Oggetto: **D.Lgs. n.152/2006. Provvedimento Autorizzatorio Unico Regionale, ai sensi dell'art. 27 bis, relativo ad un impianto agrivoltaico "SURBO AgriFV" della potenza di 24,774 MWdc, in "configurazione 1P agrivoltaico", da realizzarsi nel Comune di Surbo (LE), con opere di connessione alla RTN nel Comune di Lecce, da realizzarsi in area idonea ai sensi dell'art. 20 comma 8 lett. c-quater del D.Lgs 199/2021 e smi.**

Proponente: ENGIE SURBO SRL
Parere di compatibilità al PTA

Figura 2 Sovrapposizione intervento con vincolistica PTA

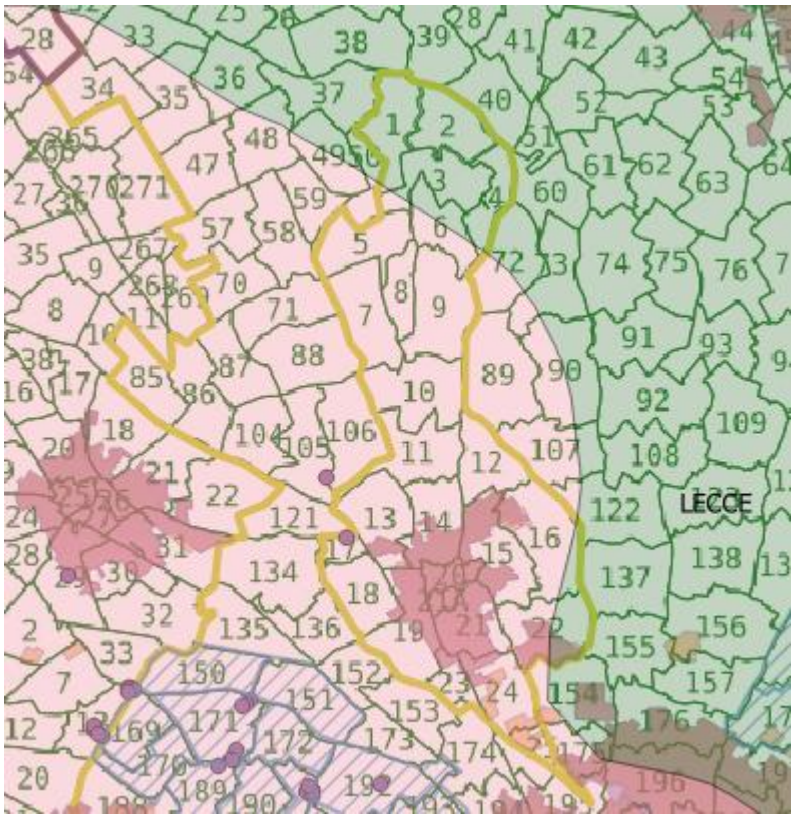
L'area di impianto interessa terreni sottoposti a vincolo d'uso degli acquiferi, dal PTA approvato con **D.C.R. n. 230/2009 ed il cui il cui aggiornamento 2015-2021 è stato approvato con D.C.R. n. 154 del 23/05/2023**, cosiddetto di "**Tutela Quali-Quantitativa".**

Tuttavia, alla luce di quanto riportato negli elaborati progettuali, la scrivente Sezione chiede integrazione documentale con esplicita indicazione circa:

- le modalità di coltivazione e fertilizzazione agricola, le volumetrie idriche e il relativo calcolo di sostenibilità necessario al sostentamento delle specie vegetali da impiantare;
- le modalità di approvvigionamento, in funzione delle cubature idriche necessarie al sostentamento delle specie vegetali da impiantare in relazione alle volumetrie, alle

portate, alla stagionalità agronomica, parti integranti dell'autorizzazione all'emungimento e/o allacciamento ad acquedotti rurali di cui si chiede copia;

- eventuale specifica circa la presenza di vasche di accumulo idrico per il successivo rilancio in agricoltura.
